부호	내 용	수정자	승인자	년 월 일
1	(설변No.201504-0006) BODY 표준화 치수 변경 및 TEFLON, JACK, CAP 코드 변경	H.J.LEE	I.C.KIM	2015. 04. 23.
2	(설변No.201806-0002) QMA 표준화 치수 변경	S.Y.EUN	I.C.KIM	2018. 06. 11.

대체가능재질	년월일	2018. 06. 11.	KJ COMTECH KJ COMTECH CO.,LTD. RF & MICROWAVE TECHNOLOGY Tel : 82-32-347-8015 Fax : 82-32-347-8017
공통공차 소수 각도 분수	승인	I.C.KIM	
재질	검도		도명 KQMA50 SOLDER END PS-4H
열처리	제도	S.Y.EUN	
보호피막처리	작성부서	연 구 소	A4 도번 CN00853-7/3
	척도 5/1	단위 mm	중량 ___

ST \ 가공										
ST(기존)										
ST(개선)

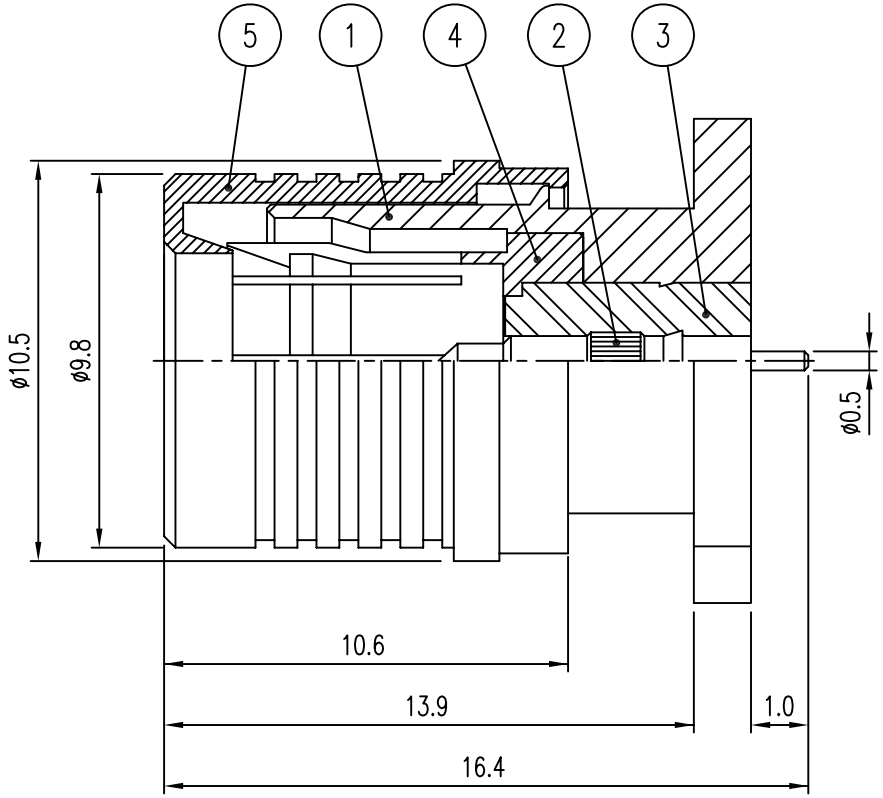
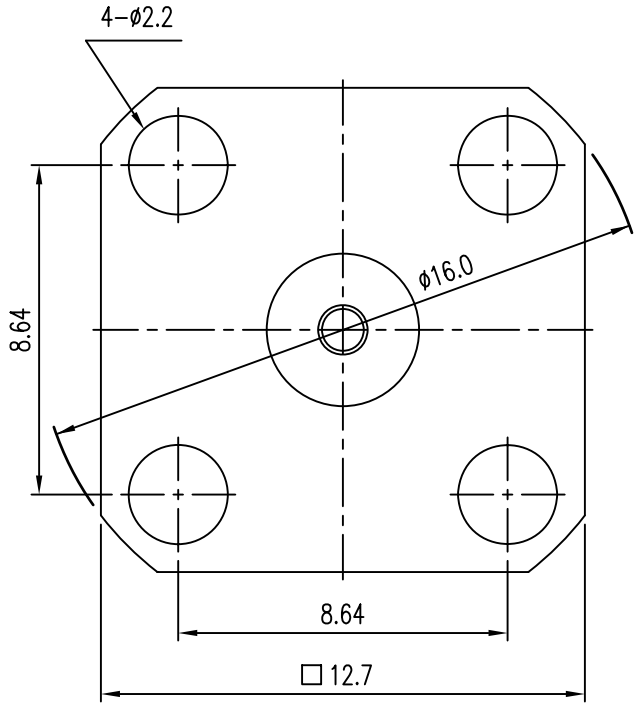
품번	품 명	수량	재 질	표면처리	비 고
△1	5	CAP	1	MBsBD	SUCO Plate	DCU02169-5/1
△2 △1	4	JACK	1	BeCu	SUCO Plate	DJA00209-5/4 ~~DJA00209-5/2~~
△1	3	INSULATOR	1	TEFLON		DIN02585-N/1
	2	CONTACT	1	BeCu	SUCO Plate	DCT03473-5/1
△1	1	BODY	1	MBsBD	SUCO Plate	DBD01213-5/2
